Ruj. Kami: SUSULAN-1/NOTIS-1/2026/043

Surat Susulan — Maklum Balas Pemeriksaan Bersama (Joint Inspection)
pada 25 September 2026 & Tuntutan Dokumentasi Rasmi
Hartanah: Rumah Teres 1 Tingkat (Unit ST-187C, H.S.(M) 7054, PT 26455, Mukim
Bukit Katil)
di No. 53, Jalan TU 13, Taman Tasik Utama, Ayer Keroh, 75450 Melaka

Gambar 1 — Pemeriksaan Kali Pertama (31 Julai 2026): keretakan kecil sedia ada di penghujung roof tile (bulatan hijau). Keretakan kecil ini ditolak ansur dan tidak dituntut ketika itu.

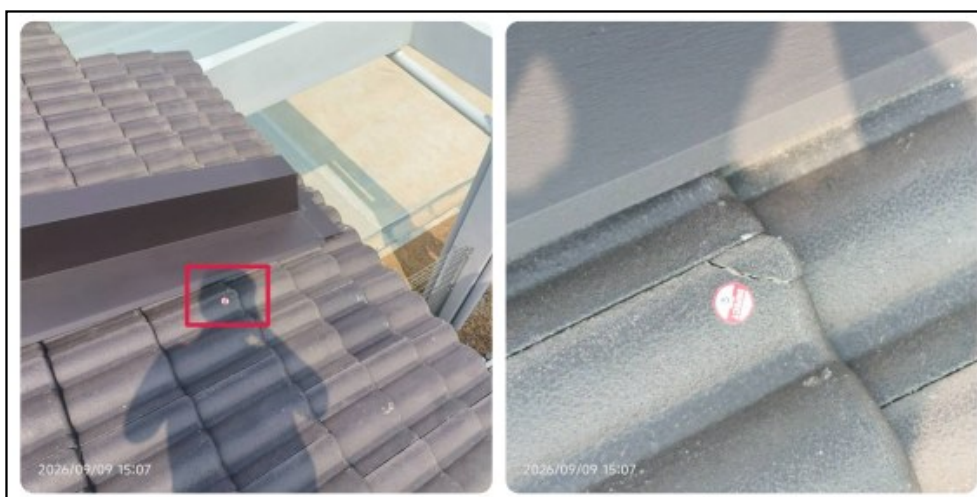
- Semasa Pemeriksaan Kali Pertama (31 Julai 2026), telah sedia wujud keretakan kecil di penghujung roof tile di lokasi yang sama (ditanda dengan bulatan hijau dan anak panah hijau dalam gambar Pemeriksaan Kali Pertama — Lampiran A, Gambar 1 & 2). Oleh kerana keretakan tersebut kecil sahaja dan tidak ketara, kami bertolak ansur (tolerate) dan tidak memasukkannya sebagai item tuntutan ketika itu;

- Semasa Pemeriksaan Semula (Re-Inspection) pada 9 September 2026, didapati roof tile di lokasi keretakan sedia ada tersebut telah PECAH sepenuhnya (Lampiran A, Gambar 3, bertarikh 09/09/2026, 15:07) — iaitu selepas kerja pembaikan bumbung dijalankan oleh pihak kontraktor, dan bersebelahan dengan roof tiles pecah yang memang telah dilaporkan dalam laporan pemeriksaan;

- Kronologi gambar ini jelas menunjukkan kerosakan berlaku dalam tempoh kerja pembaikan (rectification work) dijalankan oleh pihak kontraktor, dan bukannya disebabkan oleh pihak pemeriksa.

Gambar 2 — Pemeriksaan Kali Pertama (31 Julai 2026): lokasi keretakan sedia ada (anak panah hijau), bersebelahan roof tile pecah yang dilaporkan (kotak merah).

Gambar 3 — Pemeriksaan Semula (9 September 2026, 15:07): roof tile di lokasi keretakan sedia ada kini didapati PECAH sepenuhnya — selepas kerja pembaikan bumbung dijalankan oleh pihak kontraktor.

10. Sehubungan itu, sekiranya pihak tuan masih mengekalkan dakwaan bahawa kerosakan tersebut bukan berpunca daripada kerja pembaikan pihak kontraktor, pihak tuan dituntut mengemukakan bukti bergambar (photographic evidence) kerja pembaikan bumbung yang telah dijalankan — iaitu gambar selepas siap kerja pembaikan (after-repair photos) yang menunjukkan roof tiles di kawasan tersebut berada dalam keadaan sempurna TANPA pecah. Tanpa bukti sedemikian, kerosakan tersebut kekal sebagai kecacatan baharu akibat kerja pembaikan (new defect arising from rectification work) yang WAJIB dibaiki sepenuhnya oleh pihak tuan atas kos pihak tuan sendiri, dengan kadar SEGERA memandangkan ia melibatkan bumbung yang terdedah kepada risiko kebocoran air hujan.
